STACY施設の変更に係る
設計及び工事の計画の認可申請書
〔核計装(起動系)の計測範囲の表記の変更〕

日本原子力研究開発機構 原子力科学研究所
臨界ホット試験技術部

令和5年7月21日

申請の経緯及び概要

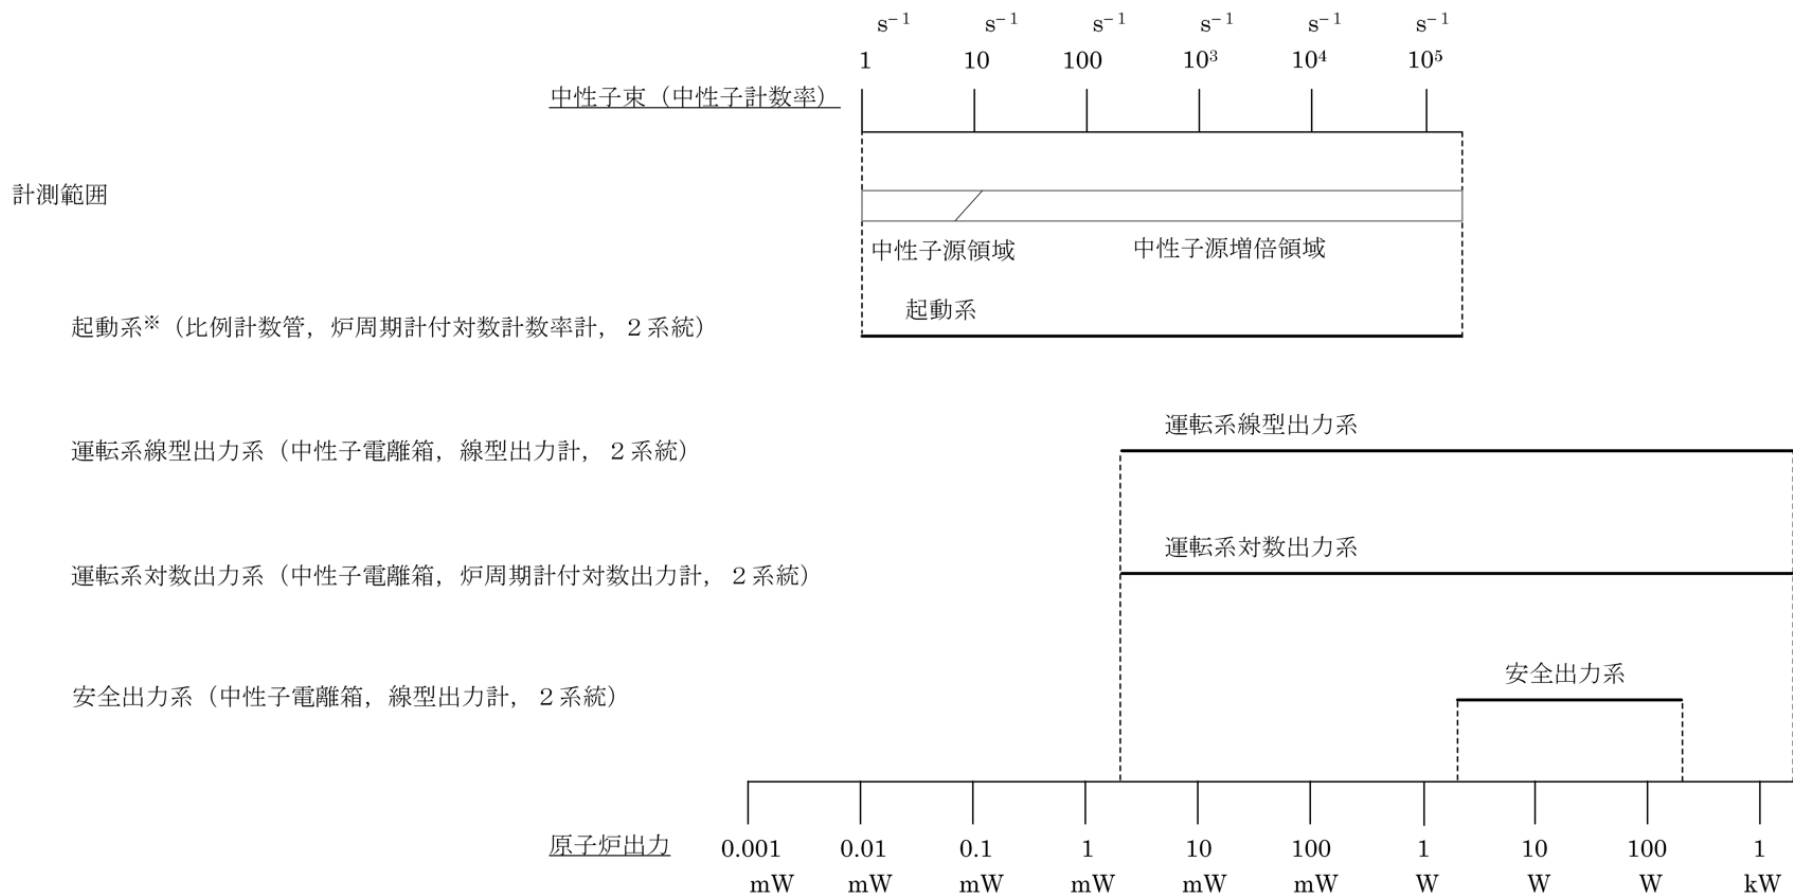
- 起動系は、主として原子炉起動、臨界近接及び低出力時の中性子束を監視するもので、比例計数管、対数計数率回路、炉周期回路等で構成し、炉周期短及び高圧電源電圧低のスクラム信号を発する。また、この系統からは、絶縁回路を經由して計測制御系へ記録信号、インターロック信号を発する。
- 起動系の設計仕様は以下のとおりである。また、計測範囲の表記を実際の計測方式に合わせて、出力(W)ではなく、計数率(s^{-1})に変更する。

検出器の種類	計測範囲		系統数
	変更前	変更後	
B-10比例計数管	$1 \times 10^{-5} \sim 2 \times 10^0 \text{ W}$	$1 \sim 2 \times 10^5 \text{ s}^{-1}$	2系統
	$-100 \text{ s} \sim \infty \sim +5 \text{ s}$	$-100 \text{ s} \sim \infty \sim +5 \text{ s}$

- 起動系の検出器(B-10比例計数管)の更新は、従来の検出器と同等の性能(検出器の種類、計測範囲、系統数等)を有するものに交換するものである。

※本図は、核計装各系統が計測する範囲を原子炉出力に重ねて示したものであり、起動系の計測範囲は原子炉出力のそれと厳密に一致するものではない。また、炉心を構成するときは、炉心内中性子束分布と各核計装の計測範囲を考慮して、起動系及び運転出力系の検出器を炉心タンク内に適切に配置し、**起動系と運転出力系並びに運転出力系と安全出力系の計測範囲をオーバーラップさせることにより、中性子束を連続的に計測する。**

第5.2-2図 STACY核計装設備計測範囲

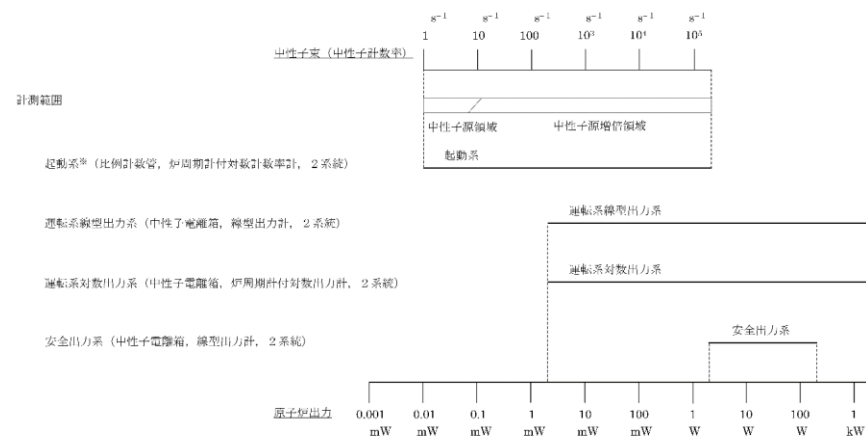
※本図は、核計装各系統が計測する範囲を原子炉出力に重ねて示したものであり、起動系の計測範囲は原子炉出力のそれと厳密に一致するものではない。また、炉心構成時は、炉心内中性子束分布と各核計装の計測範囲を考慮し、起動系及び運転出力系の検出器を炉心タンク内に適切に配置し、起動系と運転出力系並びに運転出力系と安全出力系の計測範囲をオーバーラップさせることにより、中性子束を連続的に計測する。

核計装計測範囲の図は、直近の設置変更許可の申請の際に、本設工認申請書の内容の反映を行う。
